# PLAN REGULADOR COMUNAL DE O'HIGGINS

SISTEMATIZACIÓN DE OBSERVACIONES  
IMAGEN OBJETIVO  
2025

CONSULTA PÚBLICA  
IMAGEN OBJETIVO

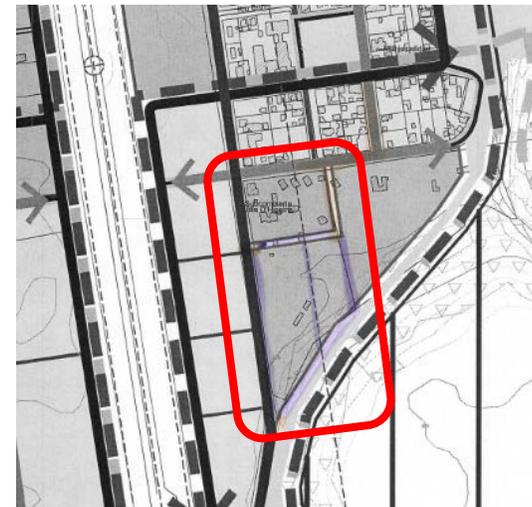
5- Como organización encontramos importante que en el proyecto habitacional se proyecte una calle hacia la calle Lago Christie y Lago O'Higgins, para poder tener más accesos en caso de emergencia.

**5- ACLARAR Y ACOGER**

5- Se aclara que la Imagen Objetivo define, a nivel conceptual, los principales ejes viales que permiten estructurar funcionalmente el área urbana y generar un nivel de conectividad mínimo.

**Se acoge evaluar en el anteproyecto la definición del trazado vial observado, lo anterior a partir de antecedentes que se generan en dicha etapa.**

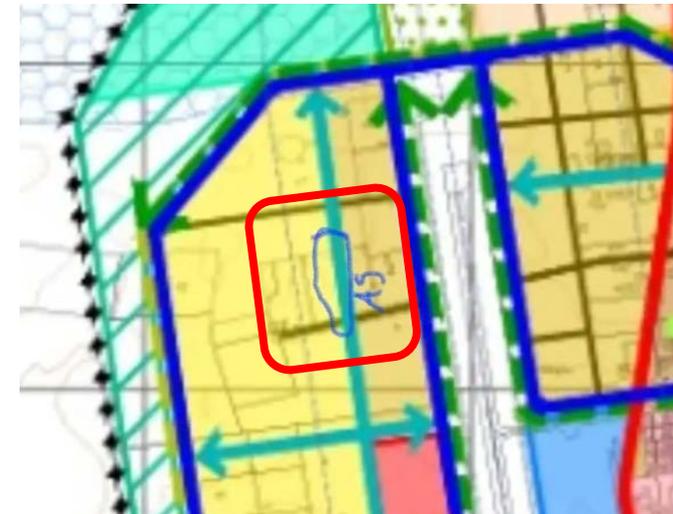
6 - Estimado, la alternativa por la cual estaría de acuerdo es la nro. 2, pero tengo una duda, aparece un camino secundario (línea celeste), que pasa por mi sitio me gustaría poder levantar esta observación ya que es un sitio privado, para lo cual adjunto imagen remarcando mi sitio

**6 - ACLARAR Y ACOGER**

6 - Se aclara que la Imagen Objetivo define, a nivel conceptual, los principales ejes viales que permiten estructurar el funcionalmente del área urbana y generar un nivel de conectividad mínimo.

**Se acoge precisar y ajustar los trazados de las vías propuestas en la Imagen Objetivo a partir de antecedentes que se generan en el Anteproyecto**, en dicha etapa se tendrán en consideración los trazados de calles existentes y los deslindes de las propiedades, para minimizar sus efectos y generar una afectación equitativa de los terrenos involucrados.

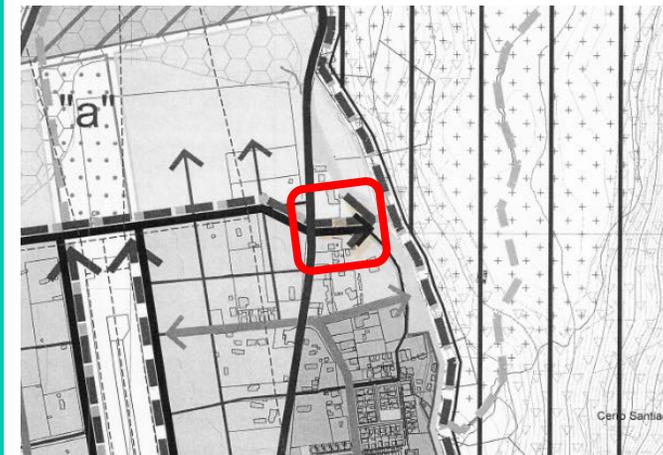
**7** - La calle que se señala en el adjunto, se solicita que se considere como pasaje ya que, no encuentro la justificación para qué solo ese tramo se vialidad estructurante primaria.

**8** - Adjunto la observación en la imagen siguiente. Considero que no es necesario realizar una vía en este sector, ya que solo hay un propietario al final de la vía marcada. Este propietario ya cuenta con acceso por el otro extremo. Por lo tanto, la construcción de una nueva vía podría resultar redundante e innecesaria. Sugiero evaluar la situación detenidamente para evitar gastos y esfuerzos que no aporten un beneficio tangible. Agradezco la atención a esta observación y quedo a disposición para cualquier consulta adicional. (2)

**7- ACLARAR Y ACOGER**

**8- ACLARAR Y ACOGER**

**7 y 8**- Se aclara que la Imagen Objetivo define, a nivel conceptual, los principales ejes viales que permiten estructurar funcionalmente el área urbana y generar un nivel de conectividad mínimo.

El trazado de la vía señalada está considerado como una conectividad proyectada en las tres alternativas propuestas. Aún cuando no corresponde a una vía estructurante, si es una vía menor que permite el acceso al canal y la continuidad funcional con la vía local que acompaña el trazado de este.

**Se acoge evaluar en el Anteproyecto la definición de nuevos trazados viales como el observado, a partir de antecedentes que se generan en dicha etapa, estableciendo aquellos tramos que correspondan a vías estructurantes primarias y aquellos que no, definiendo su categoría, considerando para ello la continuidad funcional de la red vial de la localidad, para la cual el tramo observado es relevante.**

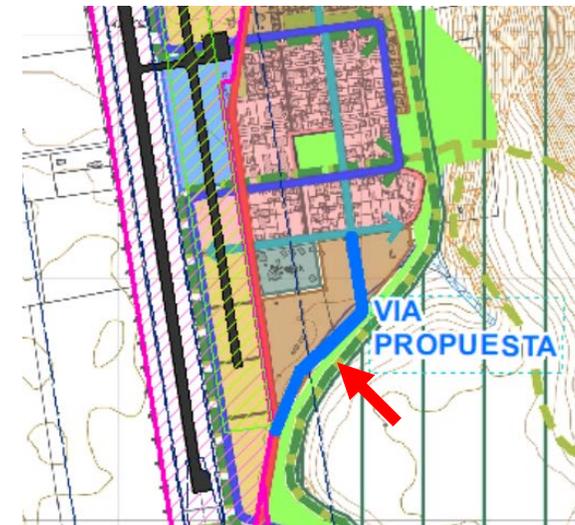
**9 - EXTENSIÓN SUR CALLE LAGO CHRISTIE.**

Se propone la extensión del trazado de la calle Lago Christie como eje de vialidad estructurante primaria, proyectándola desde su intersección con calle río Mayer hacia el sector del guardaganado sur de Villa O'Higgins. Debería contar con un ancho de faja vial que incluya calzada vehicular, aceras y drenaje, según estándares de diseño vial urbano.

El objetivo principal de esta intervención es habilitar una segunda vía de ingreso a la villa desde el sur, mejorando la accesibilidad, la seguridad vial y favoreciendo la distribución del flujo vehicular. Además, esta extensión permitirá articular el futuro desarrollo habitacional del comité Villa Austral, organizando el crecimiento urbano en torno a ejes bien definidos.

Adicionalmente, la propuesta también tendría una función clave como vía cortafuego, vía de evacuación y acceso para emergencias de incendios forestales, considerando la condición de interface en el sector del bosque situado sobre la loma La Cruz. Asimismo, se establece como límite de urbanización claro para contribuir a la protección del parque propuesto en la zona.

**9- ACLARAR Y ACOGER**

**9-** Se aclara que el trazado propuesto en el tramo coincidente con el pie de cerro, y la prolongación de calle Lago Christie complementan los ejes conceptuales de la Imagen Objetivo, mejorando la conectividad y acceso a territorios con baja intensidad de ocupación y/o destinados a otros usos.

**Se acoge evaluar en el anteproyecto la definición del trazado vial observado, lo anterior a partir de antecedentes que se generan en dicha etapa.**

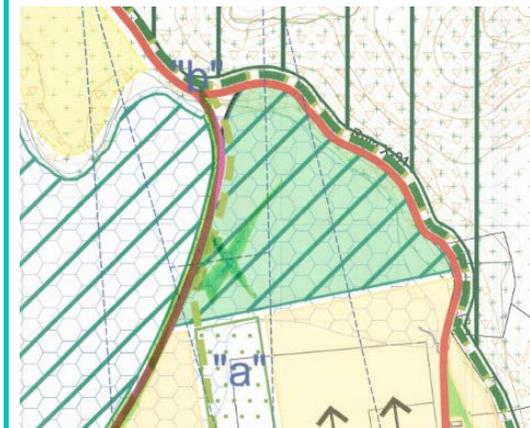
**10** – Sobre la propuesta numero 3 que considera una vía estructurante que atraviese el humedal funciona como una evacuación de agua de villa O'Higgins y al construir una carretera funcionaria como represa además que estabilizar el humedal como de costos elevados y llevar los servicios básicos hacia la expansión urbana hacia sector norte serian muy elevados los costos de alcantarillado.

**11** - Considero que se está haciendo demasiada invasiva la calle, la propuesta no está mala, pero hará algo más turístico que una calle, como una pasarela como ciclovia y haría que salga en el sector de la planta de tratamiento y siempre buscando el rio.

**10 – ACLARAR Y ACOGER**

**11 - ACLARAR**

**10** - Se aclara que la Imagen Objetivo establece los lineamientos para el desarrollo futuro del área urbana de la comuna. Entre dichos lineamientos se encuentra la extensión urbana propuesta y la red vial que permite su conectividad e integración con el desarrollo consolidado. En la alternativa 3 la conectividad observada además de resolver el acceso al área de extensión urbana propuesta genera una alternativa de conexión norte-sur, complementaria a Ruta X-91.

Sin perjuicio de lo anterior, **en el anteproyecto se evaluará la redefinición del tramo norte de esta vía, para evitar atravesar el área de humedal presente en ese sector.**

**Se evaluará la viabilidad de la extensión urbana hacia el sector norte, revisando los costos de implementar servicios básicos como alcantarillado.**

**11** – Se aclara que la vialidad comentada va acompañada de un corredor verde, con ciclovia. El uso de suelo de este sector está definido genérica y preliminarmente en la Imagen Objetivo como un área Residencial al oriente de la vía y turístico - deportivo - recreativo al poniente de la vía. Dichos usos y destinos se precisarán y detallarán en el Anteproyecto. **El trazado y ancho de faja de las vialidades propuestas en las alternativas se precisarán en el anteproyecto**, a partir de los antecedentes que se generen en dicha etapa, y teniendo en consideración para ello las actividades actualmente emplazadas en el territorio, como es la planta de tratamiento.

18

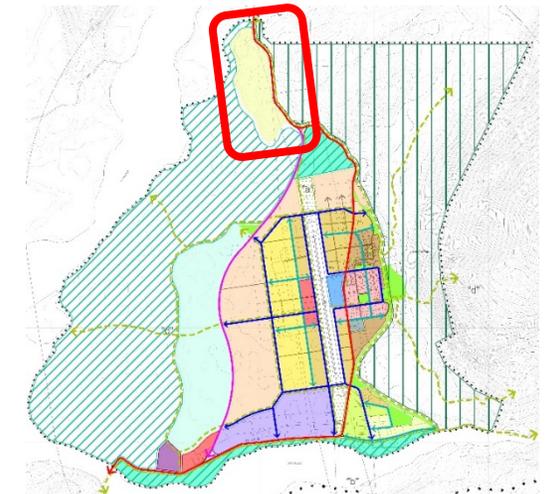
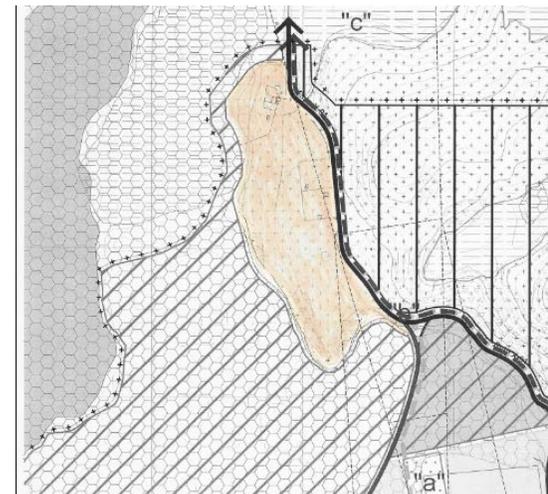
**17** - Como propietario de un terreno en sector las lengas, descartaría la alternativa n°1 por quedar fuera del radio urbano.

- Considero viable que las calles a futuro (vialidad estructurante) pasen por los las mismas calles existentes en dicho sector para no cortar los terrenos por la mitad.
- Prefiero la alternativa N° 3 por la propuesta que ofrece como atractivo turístico en dicho sector.

**18** - Preferencia por la alternativa n°3, pero sin incluir el área pintada en la imagen, porque la gente del sector aun utiliza estas chacras para crianza de animales.

**17- ACLARAR Y ACOGER**

**18- ACLARAR Y ACOGER**

**17 y 18** – Se aclara que el objetivo de este proceso participativo es recoger las opiniones de la comunidad respecto de los diversos alcances en materia de conectividad, áreas verdes y espacios públicos, equipamientos y áreas residenciales. En este contexto, la preferencia manifestada es útil en la consideración de los elementos positivos de las alternativas comentadas, para su incorporación al posterior desarrollo del Anteproyecto.

**17** - Se acoge precisar los trazados y anchos de faja de las vialidades en la etapa de Anteproyecto, a partir de antecedentes que se generan en dicha etapa, teniendo en consideración para ello los trazados de calles existentes y los deslindes de las propiedades, para minimizar sus efectos y generar una afectación equitativa de los terrenos involucrados.

**18** – Se acoge evaluar en el anteproyecto la mantención o no del límite urbano de la zona de chacras localizada hacia el norte de Villa O'Higgins a partir de los antecedentes que se generan en dicha etapa, teniendo en consideración para ello el resguardo de las actividades que allí se desarrollan actualmente y que guardan relación con usos y dinámicas más propias del ámbito rural.

Obs. N° 20 y 21 hacen referencia al mismo terreno.

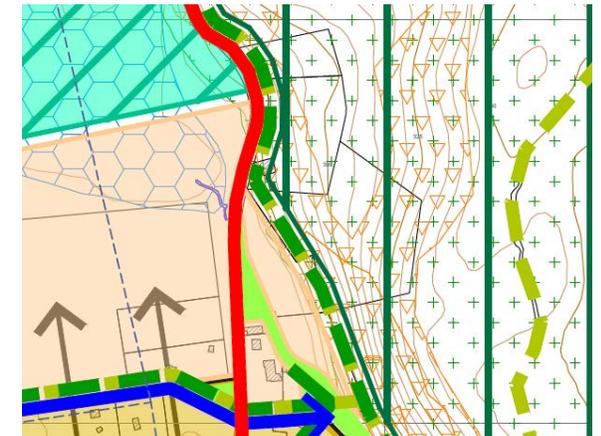
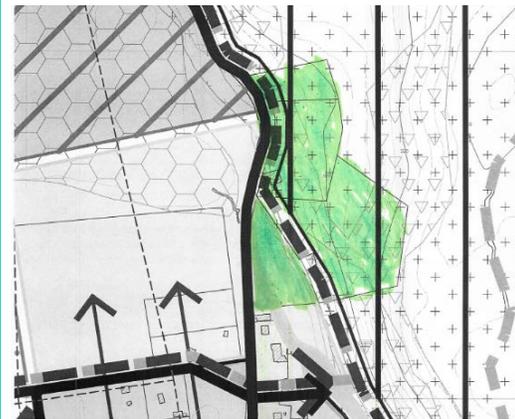
**20** - Considero de que una de las propuestas de plan regulador me dejaría sin acceso a mis terrenos porque un área verde los corta por la mitad.

**21** - Por medio de la presente, me dirijo a ustedes en mi calidad de propietaria del terreno identificado con el Rol 221-229, ubicado en el sector del pie de monte del Cerro Santiago, dentro del área que el anteproyecto del Plan Regulador Comunal (PRC) ha proyectado como corredor verde y paseo peatonal.

Solicito que mi terreno sea excluido de la zona proyectada como área verde o espacio público, y que se modifique el trazado del paseo pie de monte del Cerro Santiago, privilegiando el uso de suelo fiscal o fajas ya destinadas a bienes nacionales de uso público, de manera de evitar afectaciones innecesarias a propiedades privadas consolidadas.

**20 – ACLARAR Y ACOGER**

**21 – ACLARAR Y ACOGER**

**20 y 21** – Se aclara que en la Imagen Objetivo se identifica un sistema de áreas verdes a nivel conceptual, sin definir aún cuales de los elementos que lo conforman constituyen Declaratoria de Uso Público.

Se acoge evaluar en la etapa de anteproyecto la definición de fajas de área verde en tramos en que ello sea posible minimizando afectaciones a los particulares, o en su defecto, reemplazando el área verde por una faja de restricción que asegure la continuidad operativa y la mantención de los canales y cursos de agua, teniendo en consideración para ello los trazados de canales, quebradas y cursos de agua existentes, así como los deslindes de las propiedades.

23

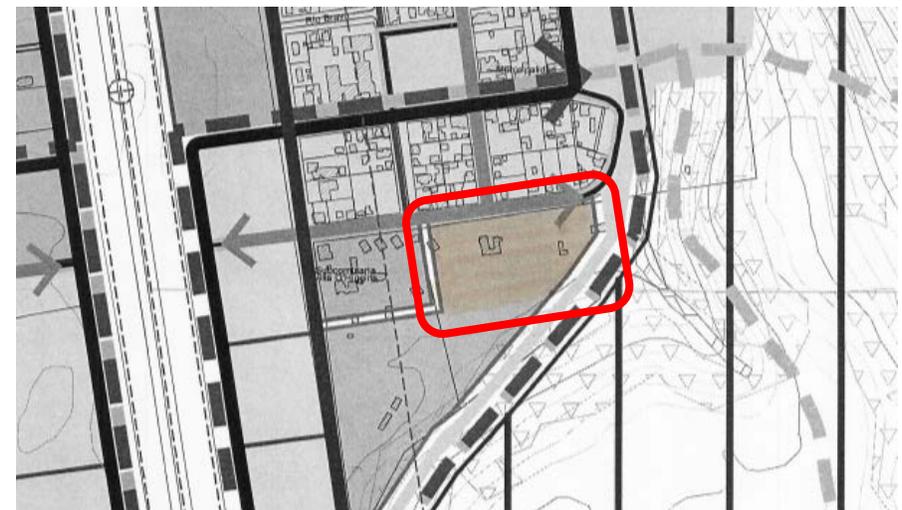
**23** - Dentro del sitio marcado en la imagen debiera considerarse un área como equipamiento de salud.

**24** - Finalmente se solicita a US., incorporar en la imagen objetivo del plan regulador comunal de Villa O'Higgins al cuartel militar de avanzada Villa O'Higgins, bajo la denominación de uso de suelo de Equipamiento de seguridad, con el fin de ser reconocido en la propuesta final del (PRC).

**23 - ACLARAR Y ACOGER**

**24 - ACOGER**

**23** - Se aclara que las alternativas propuestas determinan diversos sectores de Equipamiento con destinos "preferentes" pero no excluyentes, por ejemplo, de un equipamiento de Salud, en otros sectores de la localidad. Sin perjuicio de lo anterior, las áreas residenciales definidas en la Imagen Objetivo, de acuerdo a lo que establece la LGUC, contemplan la posibilidad de desarrollo de otros usos, entre ellos el equipamiento.

**Se acoge definir en el anteproyecto zonas residenciales mixtas, que incorporen otros usos, como por ejemplo el equipamiento de salud,** en escalas compatibles con la vivienda, posibilitando con ello alternativamente el emplazamiento de un equipamiento de salud en el territorio observado.

**24** - Las áreas residenciales definidas en la Imagen Objetivo, de acuerdo a lo que establece la LGUC, contemplan la posibilidad de desarrollo de otros usos, entre ellos el equipamiento.

**Se acoge definir en el anteproyecto zonas residenciales mixtas, que incorporen otros usos,** posibilitando con ello alternativamente el emplazamiento y continuidad de dicho tipo de equipamiento en el terreno observado.

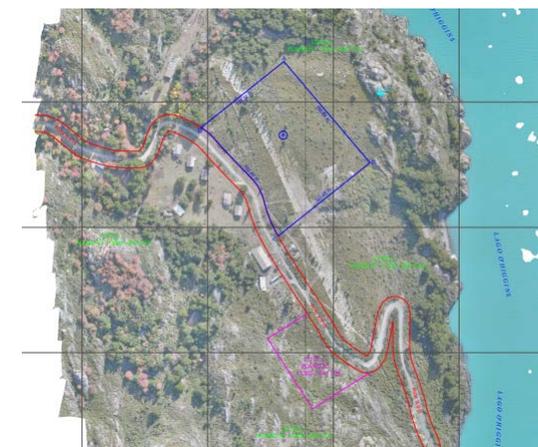
**28** - Se solicita que el límite urbano - rural sea el canal en la falda del cerro Santiago o en su defecto el camino existente de acceso al agua potable, para respetar las zonas de crianza de animales menores existentes, o encontrar una solución intermedia donde se pueda coexistir.

Además, se pide no cortar los lotes existentes por lo que atraviesa el canal, donde se pretende hacer un área verde.

**29** - Se adjunta un informe realizado por la DICAT, en el cual se proyecta generar un desarrollo urbano asociado al paso fronterizo Dos Lagunas. El profesional solicita que el área establecida para generar este desarrollo se considere dentro del límite urbano.

**28 - ACLARAR Y NO ACOGER**

**29 - ACLARAR Y ACOGER**

**28** - Se aclara que la faja de área verde propuesta en la Imagen Objetivo reconoce y resguarda la función de evacuación de aguas del canal existente, la definición de esta faja no determina ni obliga a la división de los predios involucrados. Sin perjuicio de lo anterior, en función de mantener el resguardo del canal, en este caso es posible modificar el área verde propuesta en sus bordes por un área de restricción que cumpla el mismo objetivo.

Respecto a lo indicado sobre el límite urbano, se aclara que el sector de laderas de alta pendiente del Cerro Santiago se incorpora al área urbana como un área verde, para su regulación, lo que permite la protección de condición de atributo natural, además de evitar la edificación en áreas de riesgo de remoción que dicho territorio presenta.

**No se Acoge, dado que, el área verde propuesta para dicho sector, no impide las actividades de crianza de animales menores existentes.**

**29** - Se aclara que la Imagen Objetivo propone la definición de un área urbana en Candelario Mancilla, sector en donde se emplazan los predios individualizados en observación recibida.

**Se acoge evaluar en el Anteproyecto la precisión y ajuste del límite urbano propuesto en este sector, para la correcta incorporación de los predios individualizados, y se definirán los usos de suelo y normas urbanísticas acorde con los requerimientos de las instalaciones que ahí se proyectan.**

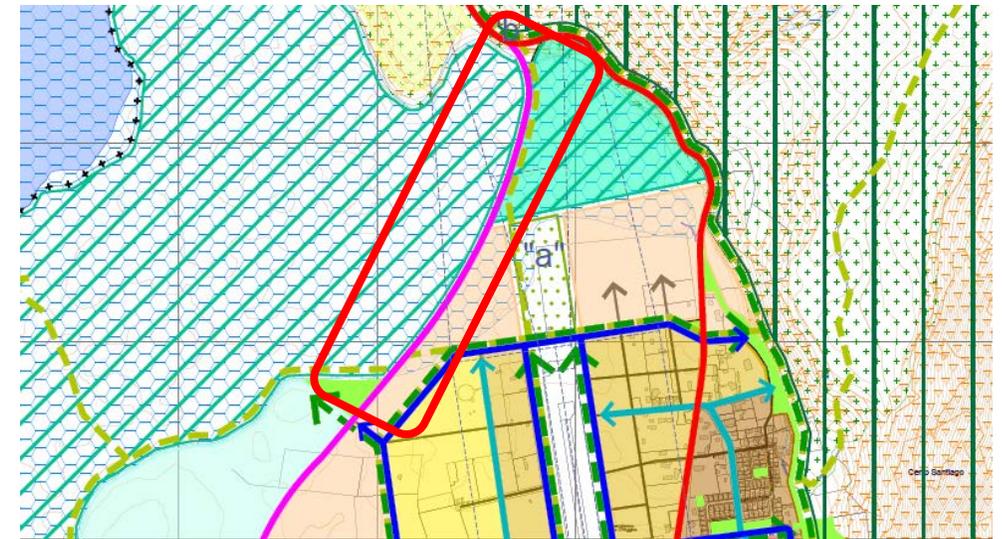
**32** - Las tres alternativas de Imagen Objetivo reconocen como zona de riesgo por inundación el humedal del río Mayer y proponen, con distintos alcances, la creación de un parque que implicaría una declaratoria de utilidad pública sobre dicha área.

- Revisión técnica de la delimitación del humedal y zona de riesgo en base a los criterios definidos en la Ley de Humedales Urbanos, considerando suelo, hidrología y vegetación hidrófita.
- Corrección del límite norte del área urbana proyectada, eliminando la expansión residencial sobre el humedal y el arroyo Santiago.
- Retiro de la propuesta del by-pass vial sobre el humedal y evaluación de una consolidación del camino X-91, que se desarrolle como costanera escénica en el borde oriental del humedal, coherente con la propuesta de área de conservación y recreación propuesta por la imagen objetivo.

**32 – ACLARAR Y ACOGER PARCIALMENTE**

**32** – Se aclara que la Imagen Objetivo define, a nivel conceptual, los principales ejes viales que permiten estructurar funcionalmente el área urbana y generar un nivel de conectividad mínimo. La vía observada no cumple la función de bypass. El trazado del tramo sur de esta vía es coincidente con el área de riesgo de crecida del río Mayer y actúa como elemento controlador de eventuales crecidas mayores del río, protegiendo el área residencial propuesta en su borde oriente.

El área verde y de riesgo definidas en la imagen objetivo son coincidentes con el territorio del humedal asociado al río Mayer, cuyos límites están definidos en el catastro de humedales del MMA. Adicionalmente, se especifica que las áreas de riesgo serán precisadas en el Estudio de Riesgos cuya elaboración concluye en la etapa de Anteproyecto del Plan.

Se acoge precisar y ajustar en la etapa de Anteproyecto las zonas urbanas propuestas, así como las áreas de riesgo y de protección del humedal acorde a la información de detalle que proporcione el estudio de riesgo a completar en dicha etapa.

Se acoge parcialmente la intervención de la vialidad estructurante observada, esto es, eliminando en la etapa de anteproyecto el tramo norte de esta, coincidente con el humedal, y manteniendo el tramo sur, que opera como eje estructurante del territorio urbano propuesto para este sector y que no afecta al humedal.
